**Avis délibéré**  
**de la Mission régionale d'autorité environnementale**  
**Provence-Alpes-Côte d'Azur**  
**sur la modification n°3 du plan local d'urbanisme (PLU) de**  
**Châteauneuf-de-Gadagne (84)**

**N° MRAe  
2023APACA60/3560**

Figure 4: OAP secteur Moulin Rouge - Source : OAP

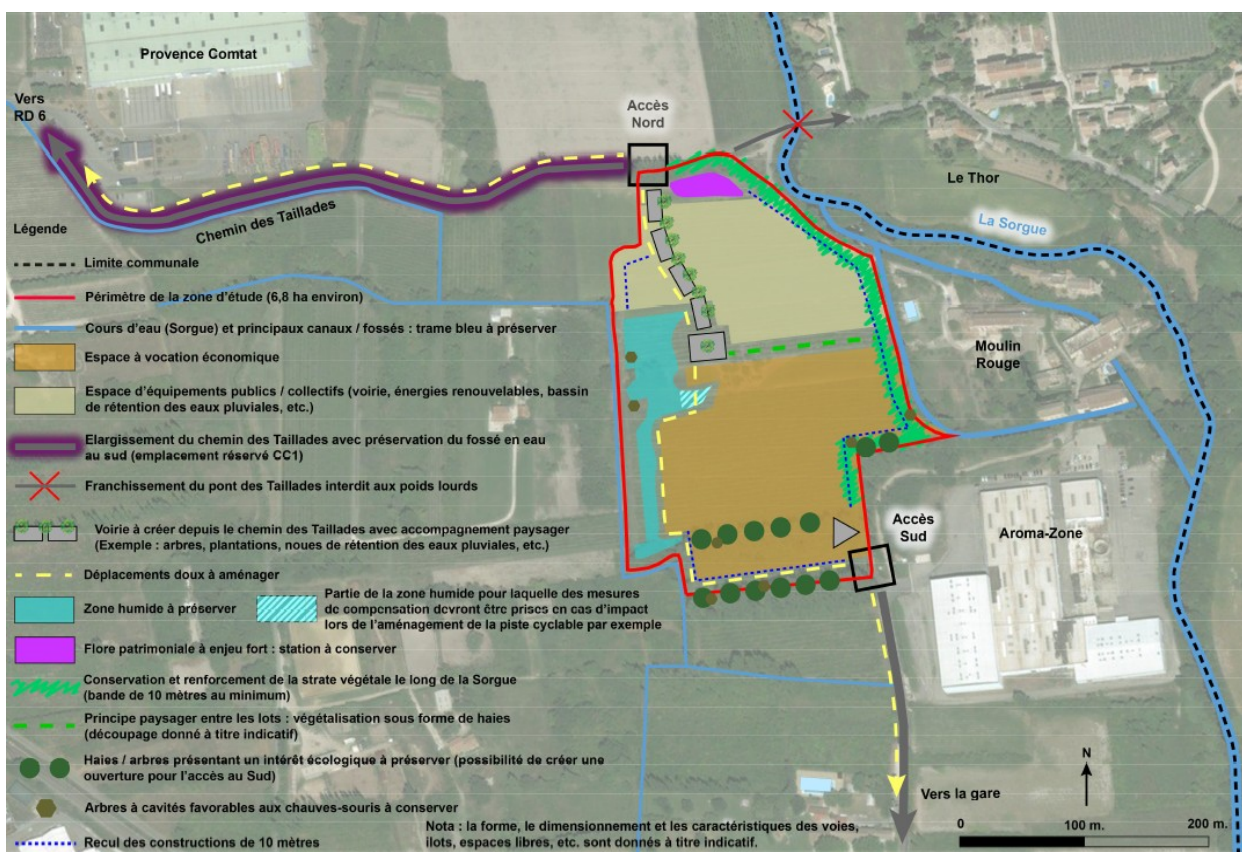
La MRAe constate que le maillage des déplacements doux se limite à inscrire sur le schéma d'organisation de l'OAP, aux sorties des accès nord et sud, des pointillés intitulés « *déplacements doux à aménager* ». Le dossier ne précise pas l'organisation des déplacements et la connexion de ce futur secteur d'activités avec le tissu urbain et la gare.

Pour la MRAe, le dossier ne démontre pas comment l'accessibilité (cheminements piétonniers et voies cyclables) au site de projet incitera au recours à des modes de déplacement alternatifs à la voiture individuelle et garantira la sécurité des usagers.

**La MRAe recommande de présenter de façon plus précise le maillage des cheminements doux avec les entités urbaines de la commune, notamment de la gare, ainsi que des mesures prévues en termes de desserte du site en vue de favoriser le recours aux modes actifs de déplacement dans des conditions optimales de sécurité.**

Figure 5: Inventaire des zones humides issu du PAC de 2013 (figure de gauche) et ZH avérées sur la zone d'étude (figure de droite) - Source : additif n°3 au rapport de présentation

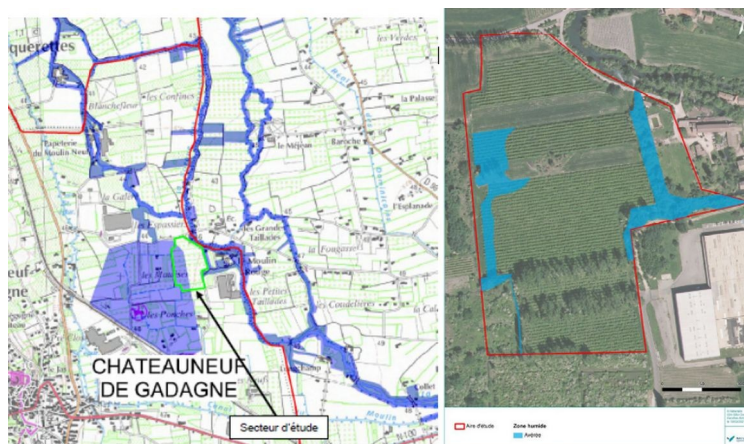
Deux secteurs de zones humides, totalisant 1,14 ha, sont identifiés (cf figure 5) sur le secteur de projet :

- Zone humide partie ouest :
  - le dossier indique qu'une étude pédologique<sup>9</sup> réalisée en 2013 sur la partie ouest du terrain a conclu qu'aucun sondage réalisé n'a montré la présence de sol hydromorphe<sup>10</sup>. Toutefois, l'OAP met, tout de même, en défens ce secteur et l'identifie en « zone humide à protéger » à l'exception de la pointe est de ce secteur désignée : « partie de la zone humide pour laquelle des mesures de compensation devront être prises en cas d'impact lors de l'aménagement de la piste cyclable par exemple » (cf OAP hachuré bleu, figure 4). En effet, le dossier relève que « le projet pourrait entraîner la destruction de 300 m<sup>2</sup> de zone humide et l'altération des fonctionnalités associées dans l'hypothèse d'impact lors de l'aménagement de la piste cyclable ». Il indique que « le projet entraînera principalement une destruction relativement limitée de la zone humide (env. 5 % de la superficie totale de la zone humide), inférieure au seuil de 1 000 m<sup>2</sup> défini par la nomenclature loi sur l'eau (rubrique 3.3.1.0 du R214-1 du Code de l'environnement). Ainsi, il revient au service instructeur d'apprécier la bonne proportionnalité des mesures compensatoires » ;

En premier lieu, pour la MRAe, le dossier n'indique pas, dans une logique de démarche ERC, les raisons pour lesquelles une partie de la zone humide n'a pas pu être évitée avant d'envisager une compensation.

De plus, pour la MRAe, l'étude pédologique présente deux insuffisances :

- elle est ancienne (2013) et nécessite d'être réactualisée ;
- elle est incomplète, car elle n'étudie ni le fonctionnement des zones humides, notamment leur alimentation en eau, ni leurs fonctionnalités (biodiversité, stockage d'eau...) comme le préconise [le guide national d'évaluation des fonctions des zones humides](#).

**La MRAe recommande d'indiquer les raisons pour lesquelles l'évitement des zones humides n'a pas pu être entièrement mis en œuvre.**

**La MRAe recommande d'actualiser l'étude pédologique de 2013 sur les zones humides est et ouest et de la compléter par un volet sur leur fonctionnement (alimentation en eau) et leurs fonctionnalités (biodiversité, stockage d'eau...).**

Figure 6: Croquis d'intention de l'étude paysagère  
- Source : additif n°3 au rapport de présentation

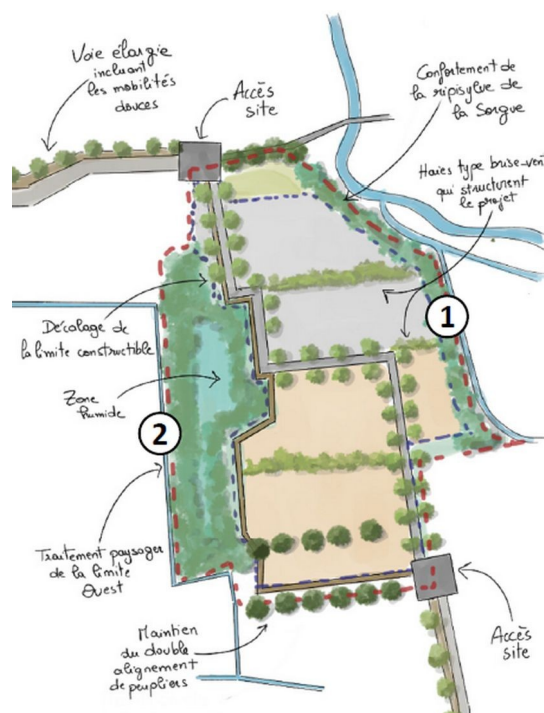
- l'étude paysagère relève que « *la ripisylve de la Sorgue, les abords des canaux et fossés sont des espaces de respiration, des îlots de fraîcheurs tout en étant de véritables corridors écologiques à protéger et mettre en valeur* ». Elle préconise un décalage de la limite de constructibilité dans le but de protéger la zone humide présente en partie ouest du site (cf figure 6).

Enfin, la MRAe note que les préconisations de l'étude paysagère (cf figure 6) concernant la préservation de la zone humide ouest n'ont pas été suivies. En particulier l'évitement de la pointe est de 300 m<sup>2</sup> et l'évitement de la partie nord qui est identifiée dans l'OAP en tant qu'espace d'équipements publics/collectifs.

**La MRAe recommande d'expliquer pourquoi les recommandations de l'étude paysagère en vue de préserver la zone humide ouest n'ont pas été totalement suivies concernant sa partie nord et sa pointe de 300 m<sup>2</sup>.**
